Title: Cavalon Tankdeckel O-Ring Tausch		
AG-SB-2019-03-B-DE		Kategorie:
Gültigkeit		A – SICHERHEITSKRITISCH B – EMPFOHLEN C – OPTIONAL
Betroffene Fluggeräte: Cavalon	Betroffene Werknummern: Alle Cavalon von V00367 bis V00429, außer V00418, V00426, V00428	
Auf das angegebene oder nachfolgende Problem wird im Wartungshandbuch Manufacturer Maintenance Manual (MMM) in letztgültiger Ausgabe verwiesen.		Siehe AutoGyro Website
Dieses Formular ist eine Reaktion von AutoGyro auf ein bei Wartungsarbeiten gefundenes Problem, welches eine Eingrenzung oder Kerrektur erfordert, bzw. Eine Service-Information über Flugzeugmodifikationen. Unterstützung erhalten Sie bei AutoGyro unter Tel.: 49(0)5121 88056-00, oder Email airworthiness@auto-gyro.com .

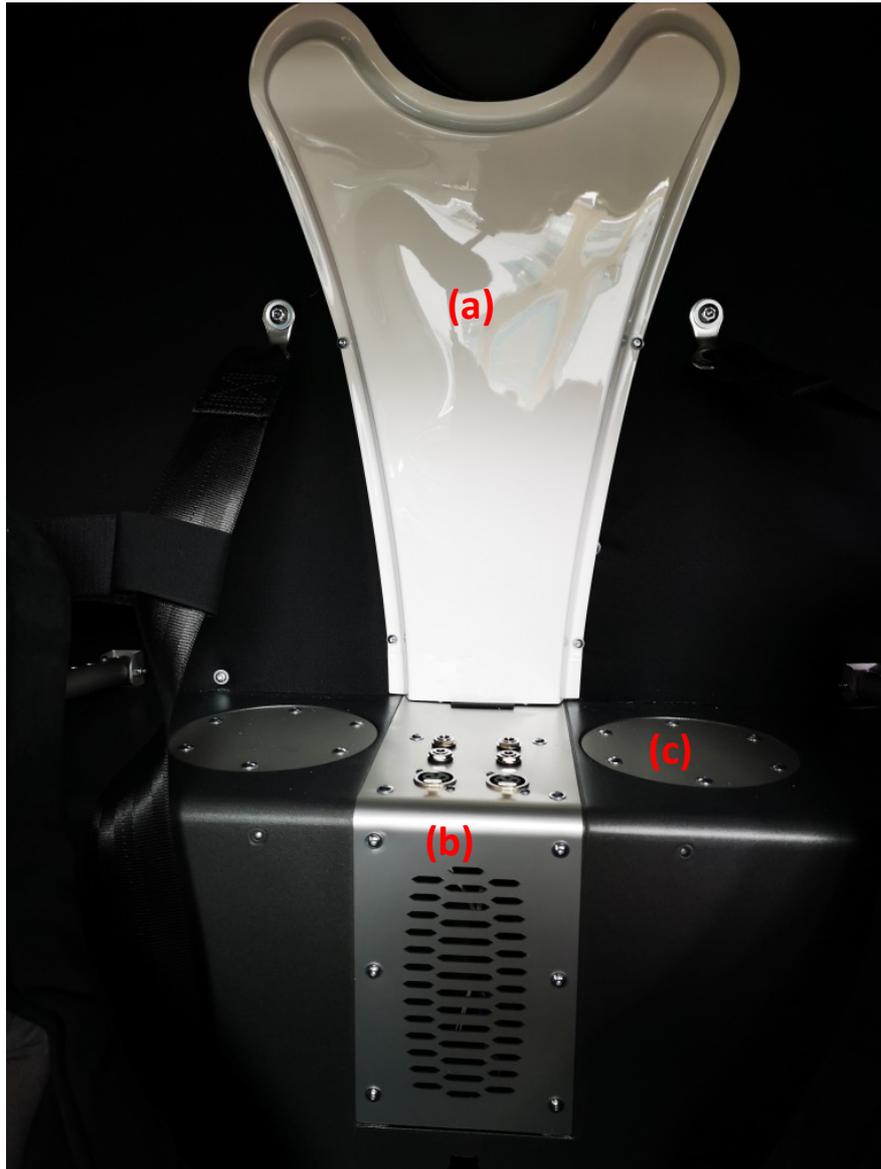
Die aktuellste Änderung des Cavalon Tanks beinhaltet einen Zusammenbau des Tankeinfüllstutzens, welcher am Tank durch einen O-Ring abgedichtet und mit einer M50 PA Mutter (f) gesichert wird. (Zeichnung siehe unten)

Aufgrund kleiner Abweichungen in der Tankwanddicke ist es möglich, dass der aktuelle O-Ring (g) die Baugruppe nicht ausreichend abdichtet. Aus diesem Grund wurde ein dickerer O-Ring mit den Maßen 50x5mm eingeführt.

13. Platzieren Sie den neuen O-Ring 44557 50x5 auf dem Tankstutzen.
14. Montieren Sie den Tankstutzen und den Füllstandsensoren in umgekehrter Reihenfolge zur Demontage (Anzugdrehmoment M50 PA Mutter: 30 Nm). Stellen Sie sicher, dass Loctite 5331 wieder auf den jeweiligen Oberflächen von Abdeckplatte (e), Tankfüllstandsensoren (d) und Schrauben aufgebracht wird.

Innenrum – PPC Abdeckung (a), Sprechanlage (b) & Tankzugangsabdeckung (c)

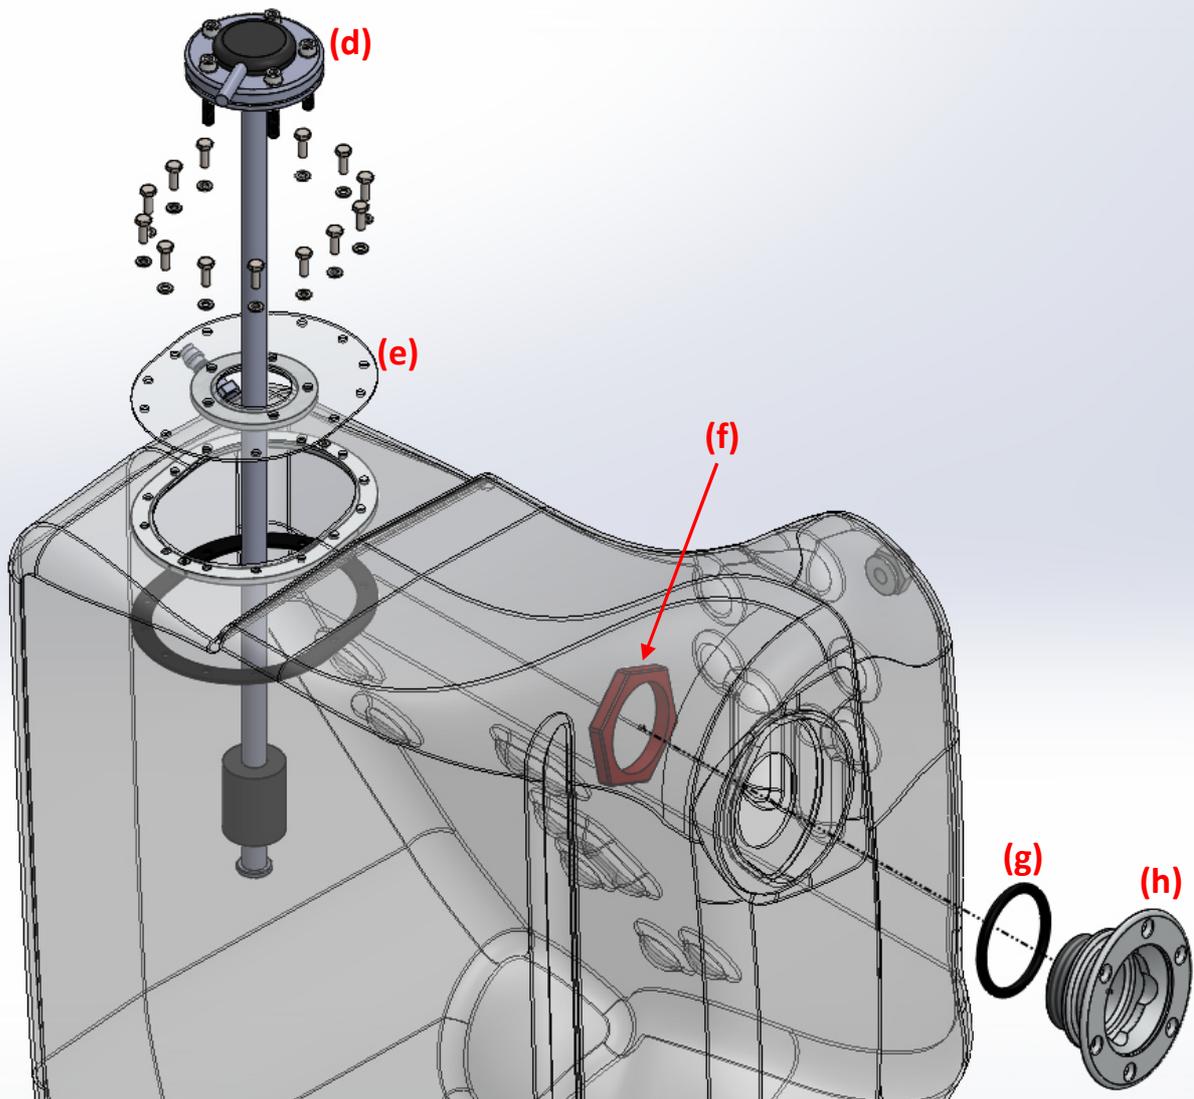
1. Entleeren Sie die Kraftstofftanks.
2. Entfernen Sie PPC Abdeckung (a) im Kabineninnenraum, um Zugang zu den beiden hinteren Schrauben der Sprechanlage zu erhalten (b)

3. Entfernen Sie die Sprechanlage (b), um Zugang zum Stecker des Tankfüllstandsensors des Tanks zu erhalten (Foto)
4. Entfernen Sie die linke Tankzugangsabdeckung (c), um Zugang zum Tankfüllstandsensor (d) des Tanks zu erhalten
